改善箇所説明図

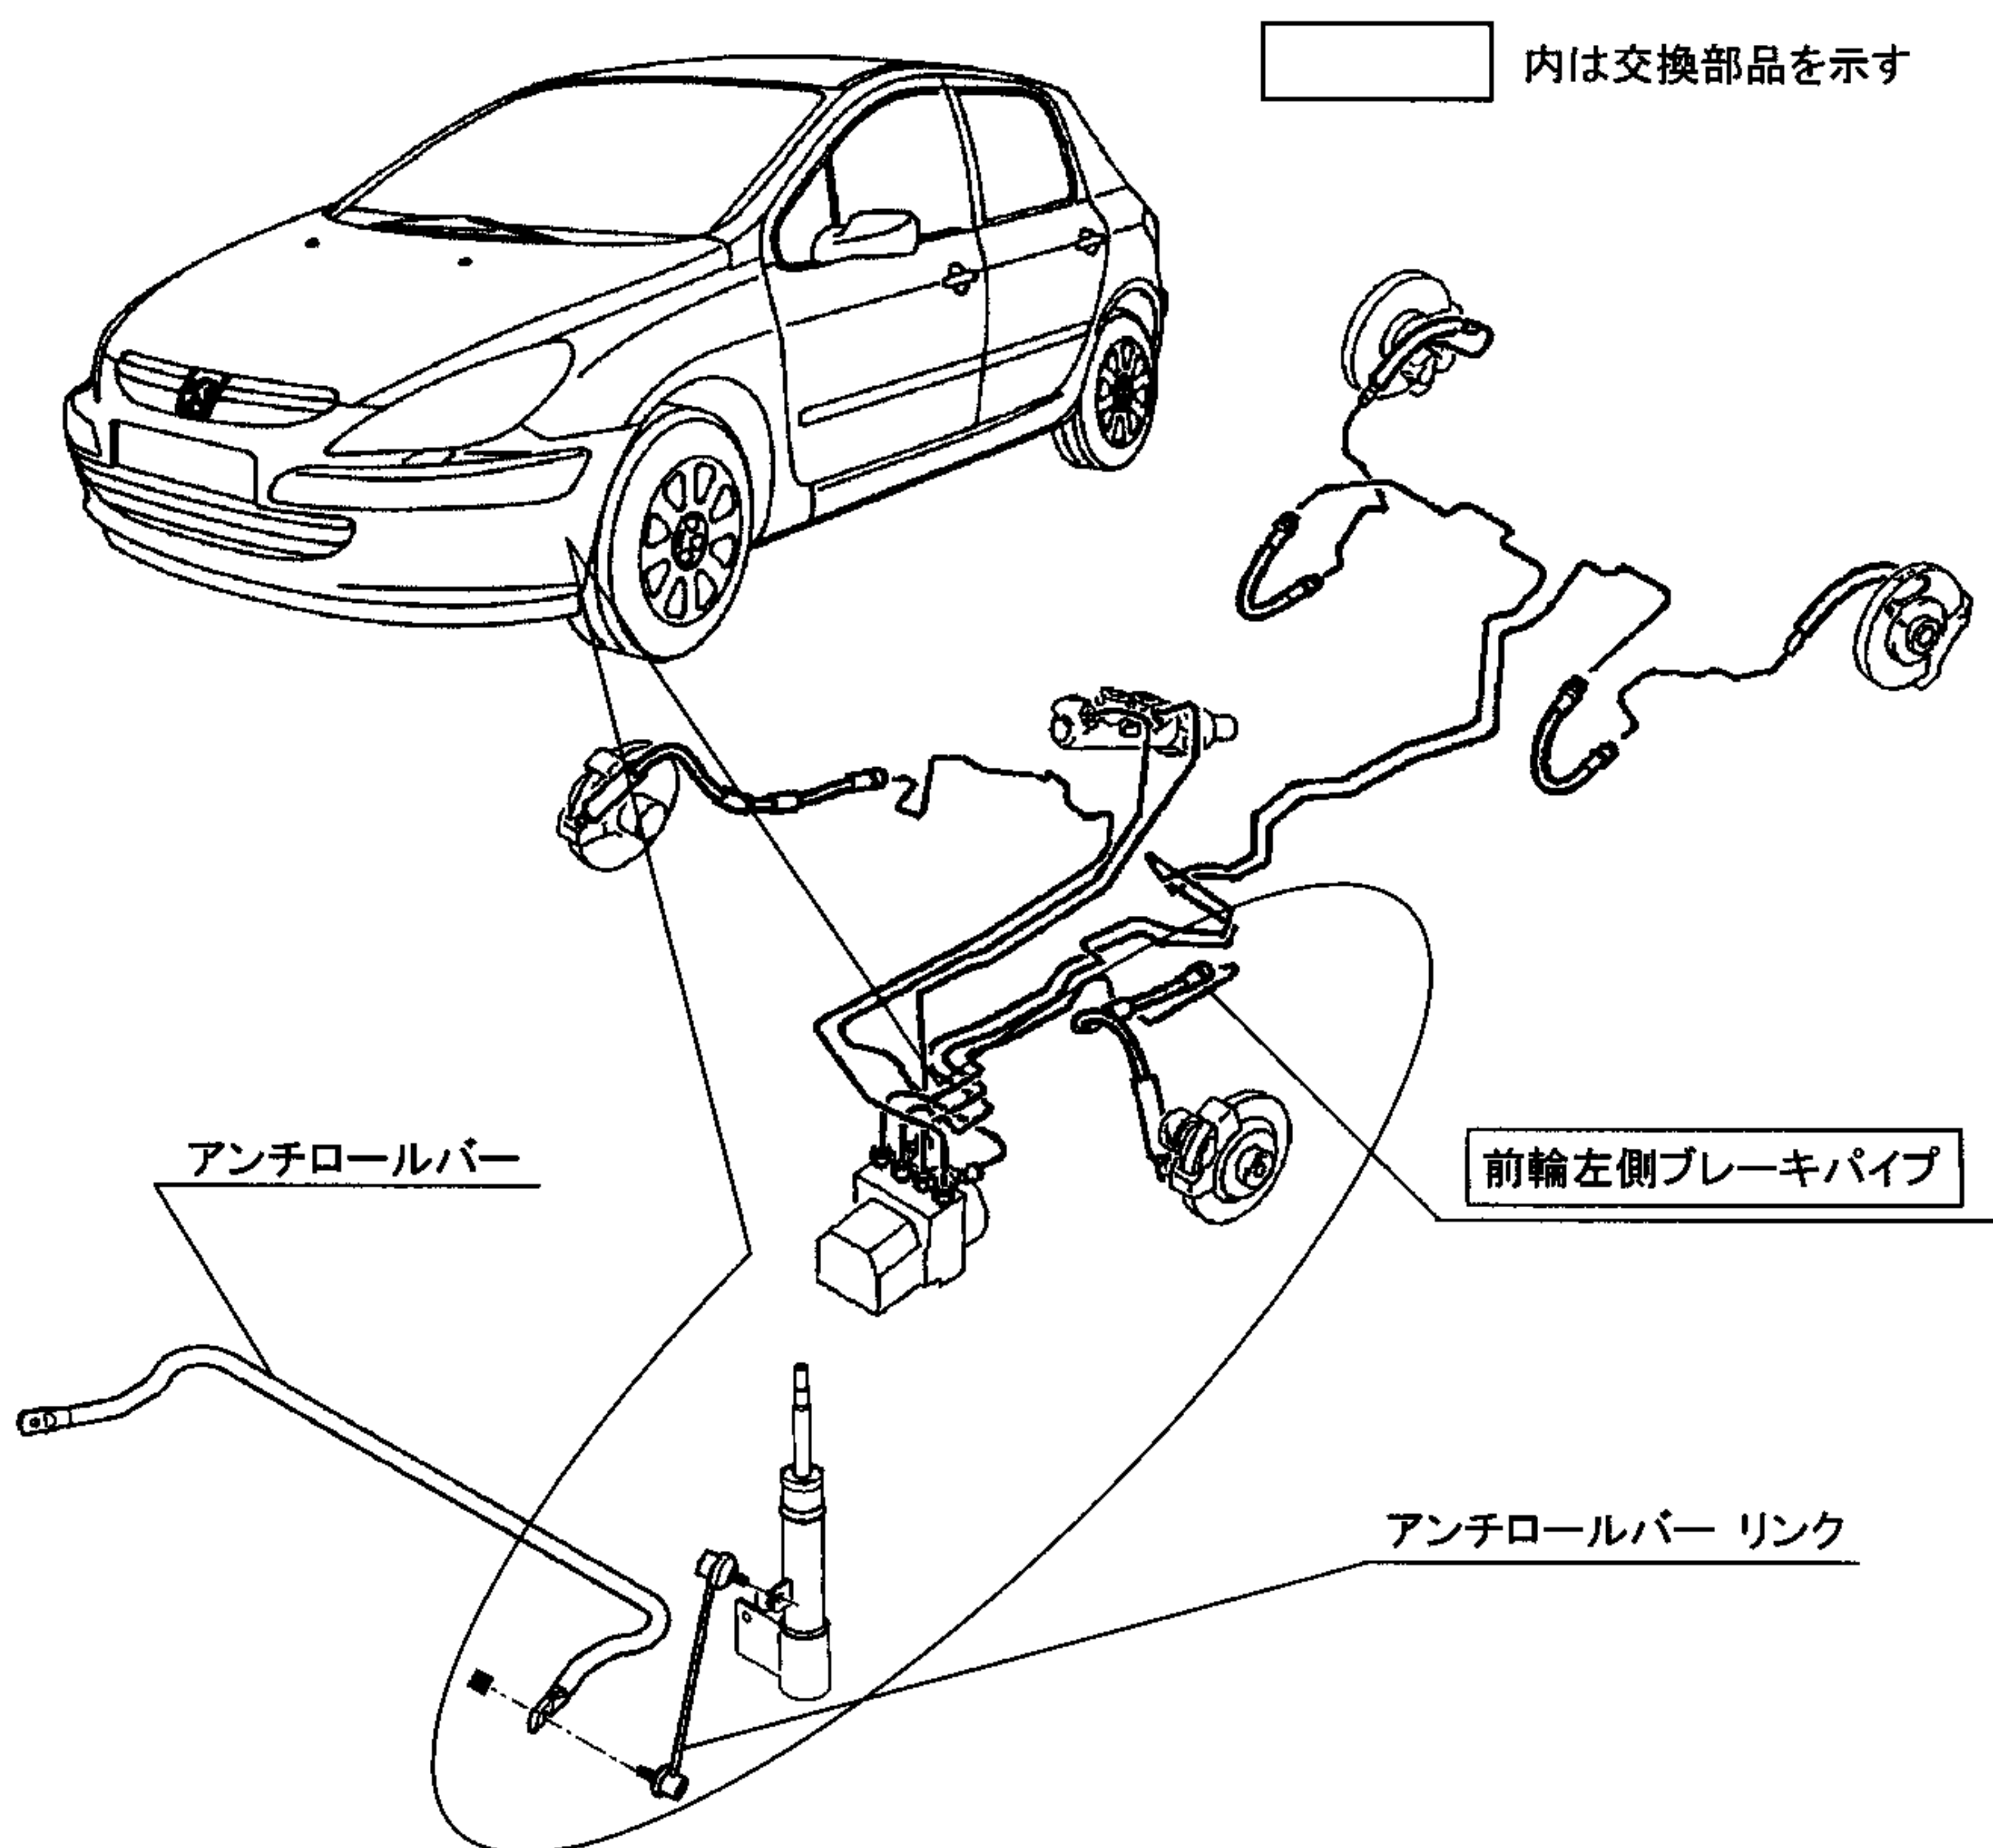
不具合発生箇所

制動装置において、前輪左側のブレーキパイプの取り回しが不適切なものがあるため、左側に最大に舵を切った場合に当該パイプがアンチロールバーのリンク部と干渉するものがあり、そのままの状態で使用を続けると、当該パイプが破損して制動液が漏れ、制動力が低下するおそれがある。

全車両、前輪左側ブレーキパイプを点検し、必要に応じて当該パイプの取り回しを修正するとともに、干渉痕のあるものは当該パイプを新品と交換する。

当該ブレーキパイプに、黄色のペイントでマークを表示する。
